Keuringsverslag van een elektrische laagspanning- en zeer lage spanningsinstallatie

NIET CONFORM

Straatnaam Schoolstraat
Huisnummer 47
Busnummer
Postcode 8710
Gemeente WIELSBEKE
Land België

Controlebezoek van een oude huishoudelijke elektrische installatie van een wooneenheid bij verkoop op vraag van de verkoper volgens (KB 08/09/2019) - AREI Boek 1- 8.4.2. en 8.2.1. en 4.2.4.3.

Afbeelding schakel- en verdeelbord:

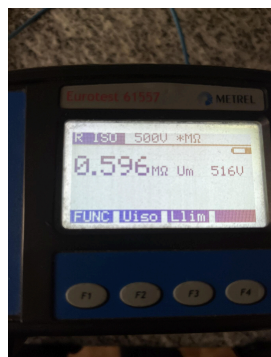
- I1.01 Eëndraadschema van de installatie is niet aanwezig. (Boek 1 Afdeling 2.12 - 2.13 en 3.1.2)
- I1.03 Situatieschema van de installatie is niet aanwezig. (Boek 1 Afdeling 2.12 - 2.13 en 3.1.2)

- I2.03 De continuïteit van equipotentiaalverbindingen en/of beschermingsgeleiders zijn niet gewaarborgd. (Boek 1 Onderafdeling 5.3.5.3.G. en 5.4.3.5)
- I3.07 Een demonteerbaar aansluitstuk (aardingsonderbreker) dient aangebracht te worden in de aardgeleider teneinde de meting van de aardweerstand mogelijk te maken. (Boek 1 Onderafdeling 5.4.3.5.)

- I5.01 De aanduiding van de stroomkringen en/of apparatuur, aansluitklemmen, enz dient aangebracht of vervolledigd te worden. (Boek 1 Onderafdeling 3.1.3.1. en 3.1.3.3.A. en 5.1.6.1)

- I5.03 Het verdeelbord is niet makkelijk toegankelijk. (Boek 1 Onderafdeling 5.3.5.1.C.)
- I5.10 De genaakbare, naakte onder spanning staande delen zijn onvoldoende afgeschermd. (Boek 1 Afdeling 5.1.4. en 4.2.2.3.)

- I5.11 Niet gebruikte invoeringen van het verdeelbord zijn niet correct of onvoldoende afgedicht. (Boek 1 Afdeling 5.1.4. en 4.2.2.3.)
- I5.14 De nominale spanning dient duidelijk vermeld te worden op een oordeelkundig gekozen plaats. (Boek 1 Onderafdeling 3.1.3.3.)

- I6.04 Een differentieelstroombeschermingsinrichting met een gevoeligheid van 30mA is te plaatsen voor installaties van badkamer, wasmachine, vaatwas, droogkast en/of gelijkaardige toestellen. Deze dient ondergeschikt te zijn aan de hoofddifferentieelstroombeschermingsinrichting (Boek 1 Onderafdeling 7.1.4.3. en 4.2.4.3.)

- I6.06 De differentieelstroombeschermingsinrichtingen die worden geplaatst in huishoudelijke installaties zijn ten minste van het type A. Een differentieelstroombeschermingsinrichtingen van het type AC is niet toegelaten. (Boek 1 Onderafdeling 5.3.5.3.)

- I6.09 Er is geen bescherming door een differentieelstroombeschermingsinrichting met een gevoeligheid van max. 30mA voorzien voor contactdozen zonder aardpen. (boek 1 afdeling 8.2.1 punt 6)

- I7.01 De smeltzekeringhouders of houders van kleine vermogensschakelaars met pennen met een sectie kleiner dan 10mm² zijn niet voorzien van kalibreerelementen. (Boek 1 Onderafdeling 5.3.5.5.A.)

- I7.03 De nominale stroomsterkte van de beveiliging is niet aangepast aan de toelaatbare stroomsterkte van de stroomafwaarts geïnstalleerde leiding en/of verbruiker. (Boek 1 Afdeling 4.4.1.)
